Raddoppio nei pressi di via Anguillarese e cavalcaferrovia

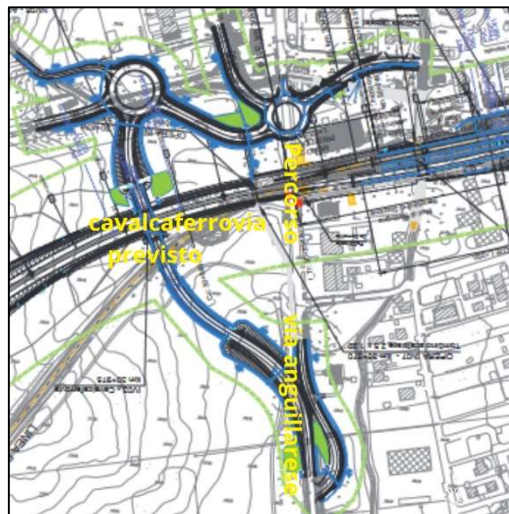
Lungo la Via Anguillarese, nella prevista intersezione con il nuovo cavalcaferrovia, per la viabilità verso Campo Marinaro e la rimanente parte del tracciato senza uscita dell'Anguillarese, **non è stata progettata la realizzazione di una rotatoria, la cui mancanza è indubbiamente una criticità alla quale dare obbligatoriamente una soluzione per evitare di ridurre gli standard di sicurezza stradale esistenti sul tracciato.**

Criticità ulteriore è rappresentata dalla **sede stradale del cavalcaferrovia**, che a nostro parere ha geometrie troppo limitate, che non prevedono un adeguato spazio laterale per il transito in sicurezza di ciclisti e/o pedoni che a vario titolo possono trovarsi presenti lungo la carreggiata.

Desta grande preoccupazione e perplessità anche **il grado di pendenza progettuale del cavalcaferrovia**. Scelta probabilmente determinata dalla modifica del tracciato ferroviario proposto che comporta necessariamente una riduzione della distanza tra la sede stradale posta al di sopra di binari e il suo termine previsto in una nuova rotatoria.

Per le suddette motivazioni proponiamo la modifica stradale prevista nei riquadri in rosso, con la:

- costruzione di una **rotatoria sulla Via Anguillarese in località Campo Marinaro**, ad oggi non prevista, a servizio delle intersezioni previste;
- **modifica del tracciato del cavalcaferrovia**, traslato verso Bracciano/Braccianese rispetto a quanto previsto attualmente, con conseguente riduzione delle pendenze e maggiore visibilità nell'intersezione prevista in rotatoria;
- conseguente possibilità di **spostare verso ovest le due rotatorie** previste su via Mainella, direzione Braccianese, per ridurre anche l'impatto di una delle due sull'area dell'ex consorzio.
